Parco eolico
“Passo di Frassineto”

Progetto Definitivo

1.23

Chiarimenti e approfondimenti
III Cds

Figura 1 Confronto tra Stato di progetto e Soluzione Alternativa, vedasi ALLEGATO 1

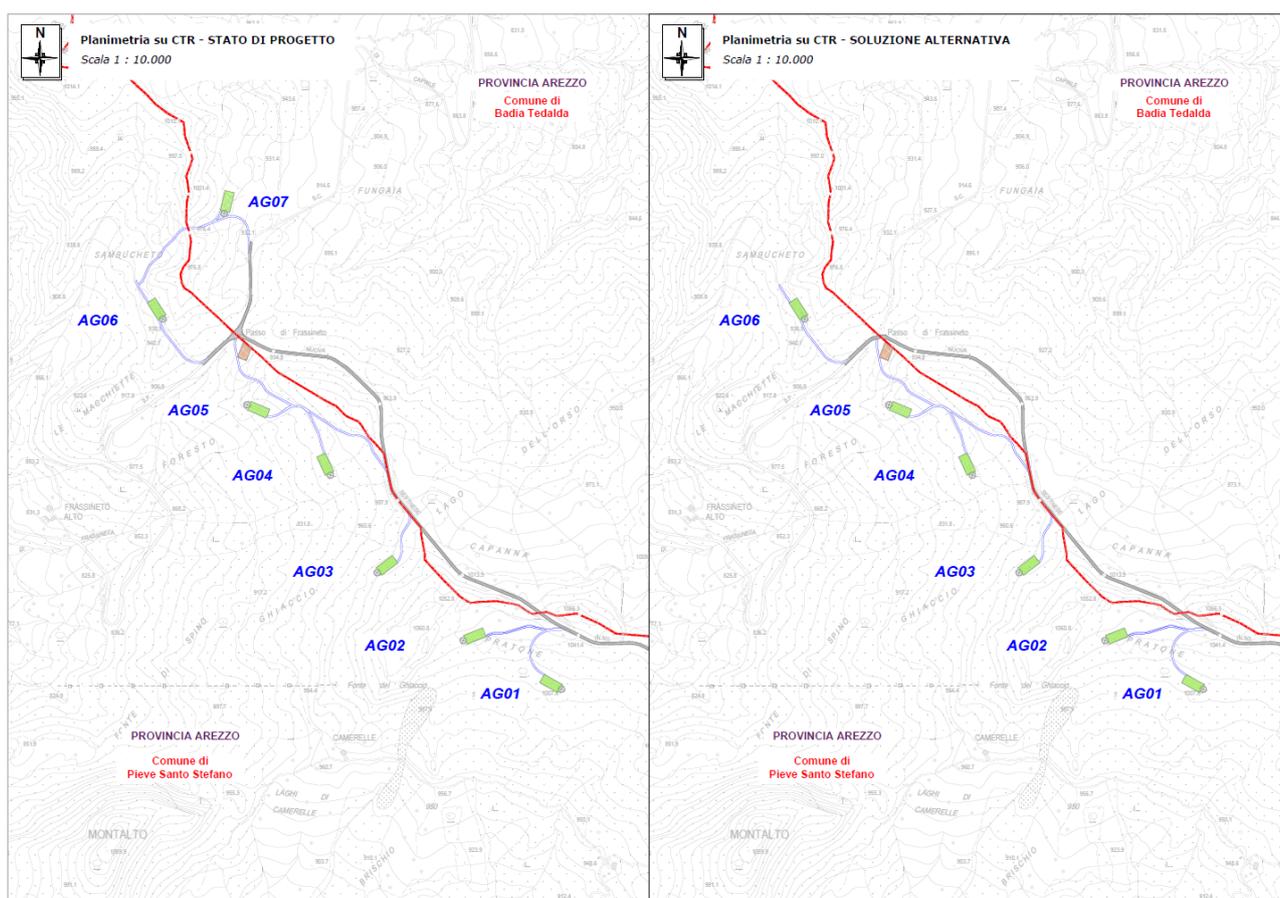
Prima di entrare nel merito dei Contributi arrivati in sede di Conferenza di Servizi, in seguito a quanto emerso durante la Riunione del 13/01/2025, il Proponente ha valutato l'eliminazione dell'aerogeneratore AG07, unico ad essere ubicato nel Comune di Badia Tedalda (AR), dal Layout precedentemente proposto. Conseguentemente, il Progetto del parco eolico "Passo di Frassineto" sarà ubicato esclusivamente nel Comune di Pieve Santo Stefano (AR) [si veda Figura 1].

A seguito di questo intervento, ovvero l'eliminazione dell'aerogeneratore AG07 e della rispettiva piazzola, la viabilità infraparco si riduce di circa **580 m**.

Le altre 6 WTG del layout mantengono la stessa posizione e le stesse caratteristiche dimensionali (diametro, altezza al mozzo e di conseguenza altezza massima al *tip*). Si prevede esclusivamente l'incremento della potenza unitaria che passa da 4,2 MW e arriva fino ad un massimo di 5,0 MW (potenza nominale totale massima 30 MW).

Figura 2 Distanza dell'impianto "Passo di Frassineto" con l'aerogeneratore "Orchidea Preziosi" nello Stato di progetto (circa 300 m) e nella Soluzione alternativa togliendo AG07 (circa 640 m), vedasi ALLEGATO 2

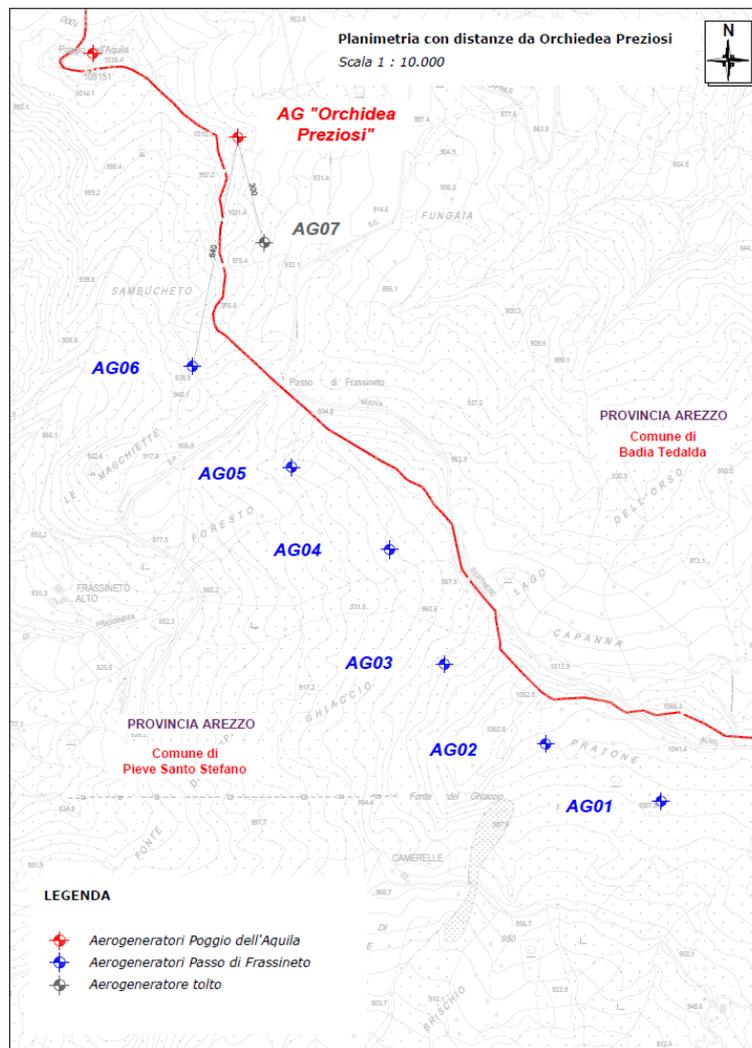
Nella soluzione alternativa l'aerogeneratore più vicino al progetto di "Orchidea Preziosi" sarà l'AG06 che disterà circa 640 m (rispetto alla distanza di 300 m che aveva precedentemente con l'AG07). Tutto ciò a favore della diminuzione del potenziale effetto barriera tra i due impianti [si veda Figura 2].

Si riducono così le dimensioni del layout d'impianto da 2,18 km a **1,80 km** per migliorare i potenziali effetti paesaggistici anche sul territorio del Comune di Badia Tedalda.

Figura 4 Superficie incidente delle turbine previste a progetto

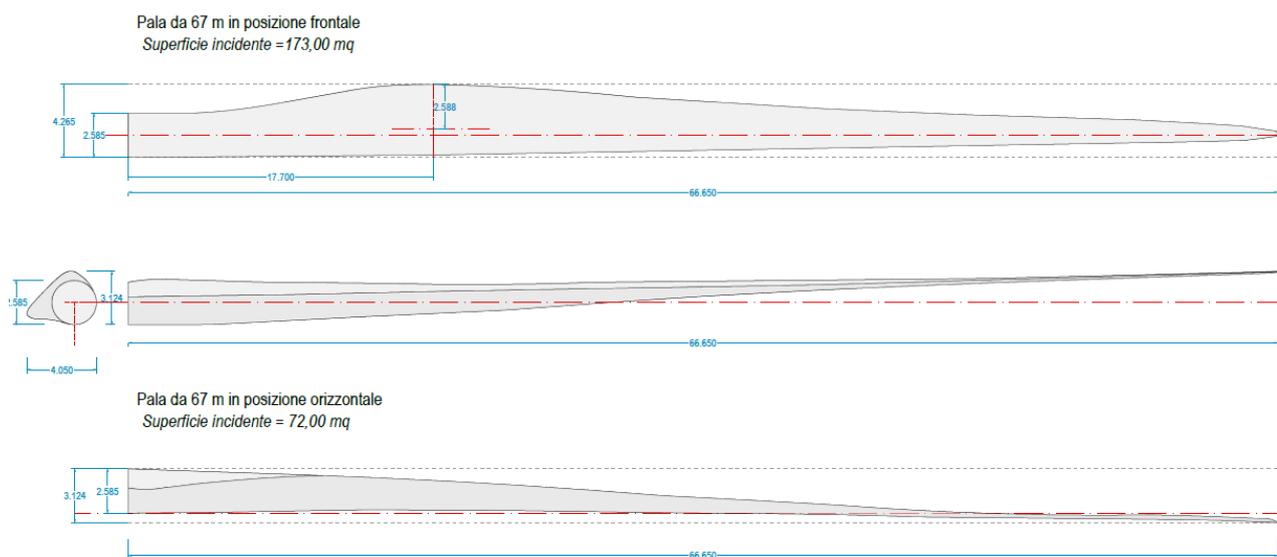
Su una turbina come quella prevista a progetto, avente un rotore di grandi dimensioni e una bassa velocità di rotazione, nei casi estremi (ad esempio, in presenza di alta ventosità e massima produzione), il segnale di stop comporterebbe un azzeramento dell'energia prodotta e di conseguenza un rallentamento significativo della velocità di rotazione in circa 20 secondi, con conseguente riduzione della superficie esposta della pala pari a circa il 60% a seguito del posizionamento "a bandiera" (la superficie incidente passa da circa 173 mq a circa 72 mq [si veda Figura 4]).

Con le pale “a bandiera”, che quindi non generano portanza aerodinamica, la residua rotazione del rotore dovuta all’inerzia dei componenti, si interrompe dopo pochi secondi; considerando in via cautelativa in circa 30 secondi l’intervallo necessario all’arresto completo del rotore e una velocità del volo planato di un’aquila o di altri rapaci pari a 45 km/h (12,5 m/s), la distanza percorsa nel tempo di arresto del rotore risulterebbe pari a:

$$D = 12,5 * 30 = 375 \text{ metri}$$

Aggiungendo il raggio della pala a progetto pari a 68 m, la distanza di avvio del segnale di arresto dovrebbe avvenire a circa 443 m dalla turbina.

Figura 8 individuazione habitat coinvolti dal Parco eolico “Passo di Frassineto”, considerando un buffer di 168 m per ciascuno dei 6 aerogeneratori; nel riquadro rosso gli habitat di ambienti aperti (circa 11,5 ha)

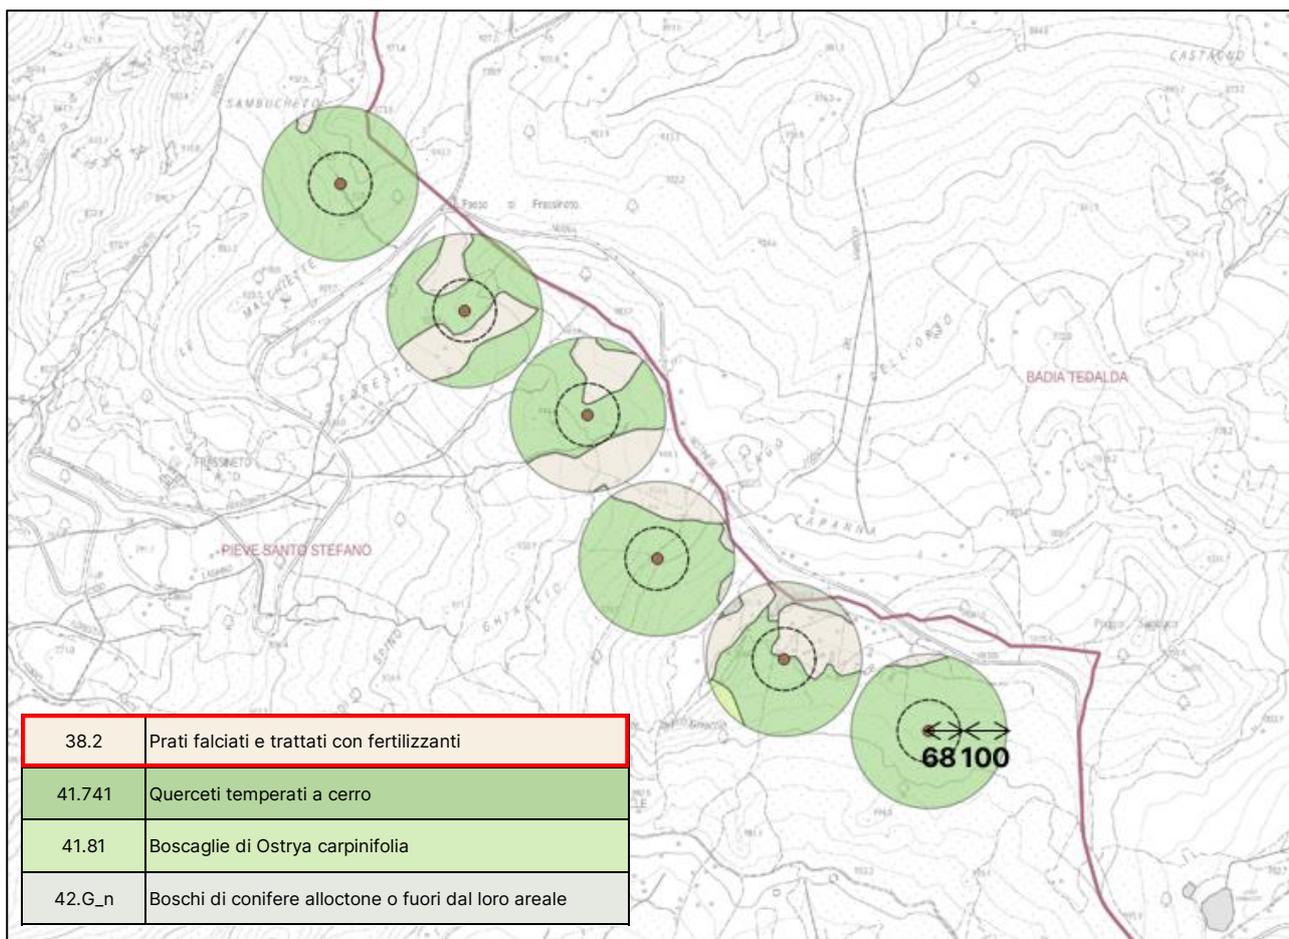
Questo approccio cautelativo nei confronti dell'Aquila reale e delle altre specie target legate agli ambienti aperti tiene conto di un effetto comportamentale di allontanamento dagli aerogeneratori documentato da letteratura e non si limita a calcolare, come "perdita di habitat", la mera superficie sottratta in fase di esercizio che sarebbe molto inferiore (circa 1 ha).

Figura 9 Panoramica delle nr.9 aree individuate (in magenta). In giallo l'area di layout

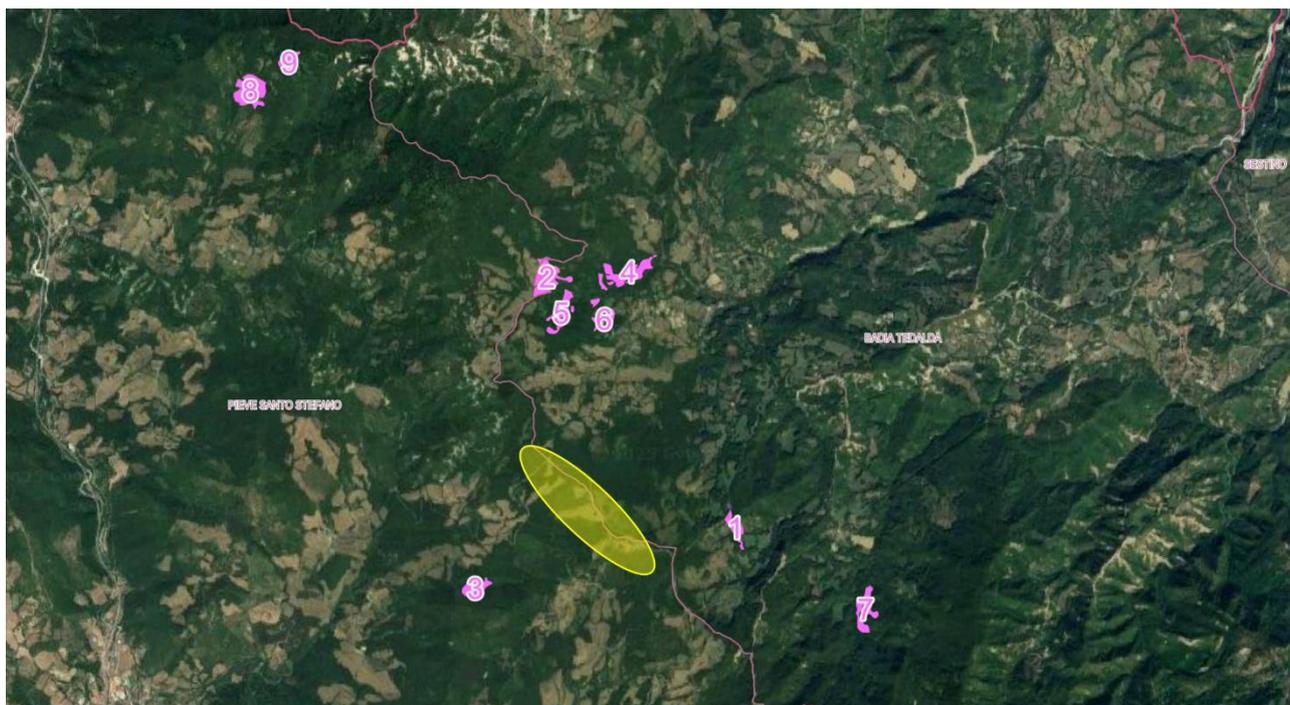
Nella seguente immagine viene riportata una panoramica delle potenziali aree selezionate (in magenta), in relazione al posizionamento del parco eolico a progetto (in giallo) [si veda Figura 9].

Figura 10 Confronto tra Stato di progetto e Soluzione Alternativa, vedasi ALLEGATO 1

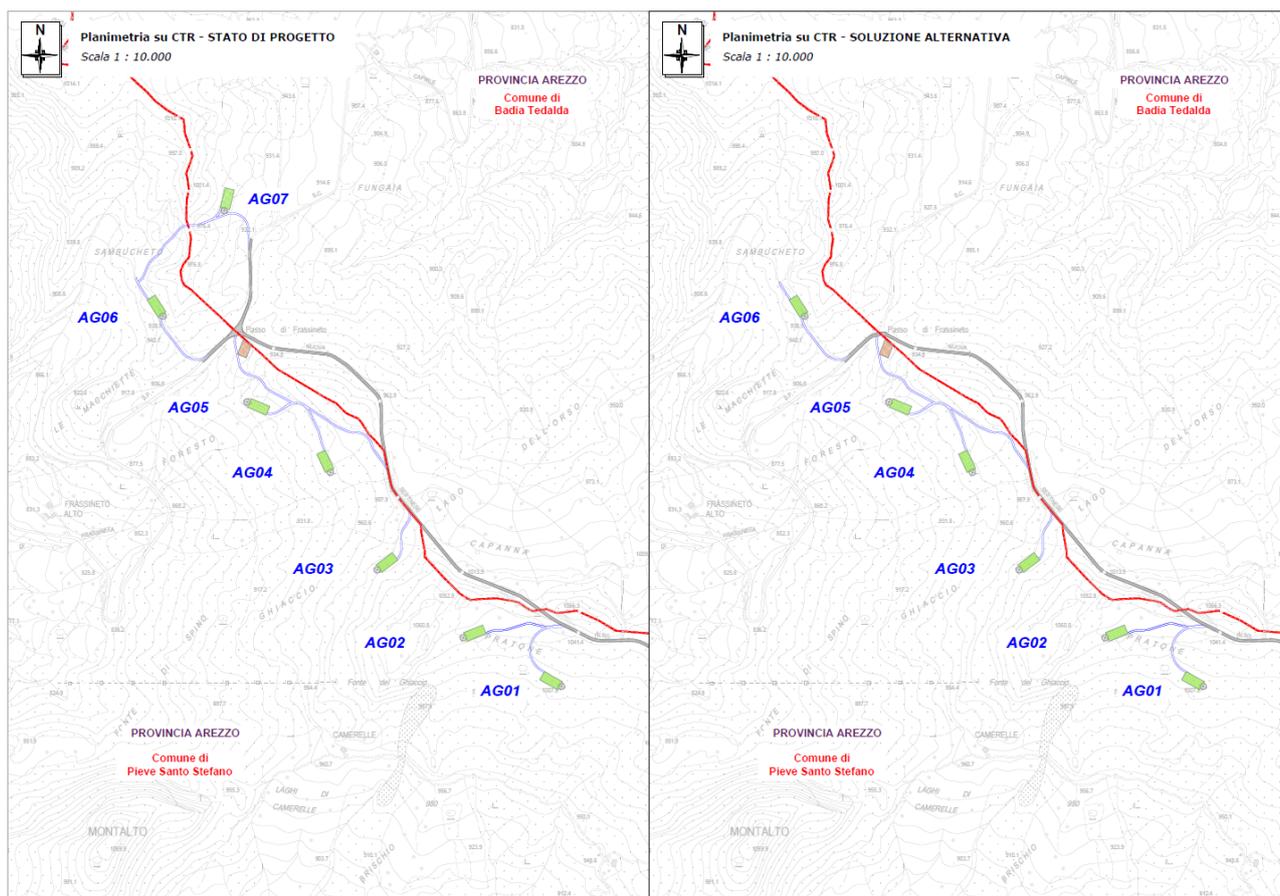
Nonostante ciò, come illustrato nel Capitolo 1 dedicato, il Proponente ha anche preso in considerazione l’eliminazione dell’aerogeneratore AG07 dal Layout precedentemente proposto [si veda Figura 10].

Le 6 turbine del nuovo layout mantengono la stessa posizione e le stesse caratteristiche dimensionali (diametro, altezza al mozzo e di conseguenza altezza massima al *tip*). Si prevede esclusivamente l'incremento di potenza unitaria da 4,2 MW fino a massimo 5,0 MW (potenza nominale totale massima 30 MW).

Figura 11 Distanza dell'impianto "Passo di Frassineto" con l'aerogeneratore "Orchidea Preziosi" nello Stato di progetto (circa 300 m) e nella Soluzione alternativa togliendo AG07 (circa 640 m), vedasi ALLEGATO 2

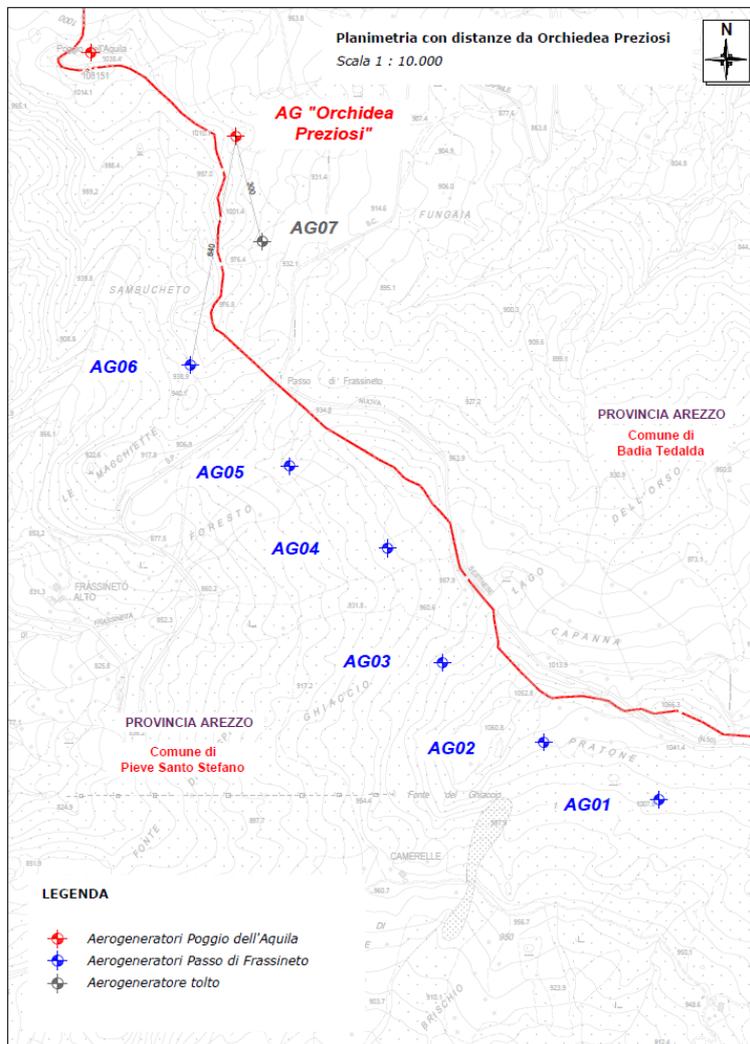
La maggiore distanza tra i due impianti considerati (Passo di Frassineto e Orchidea Preziosi) consente una maggiore permeabilità del territorio (in particolare per Chiroterteri e Avifauna) diminuendo così l'effetto barriera [si veda Figura 11].

Nello specifico la soluzione alternativa prevista dal nuovo layout farà sì che l'aerogeneratore più vicino al progetto di "Orchidea Preziosi" divenga l'AG06 che disterà circa 640 m; tutto ciò a favore di una diminuzione del potenziale effetto barriera tra i due impianti.
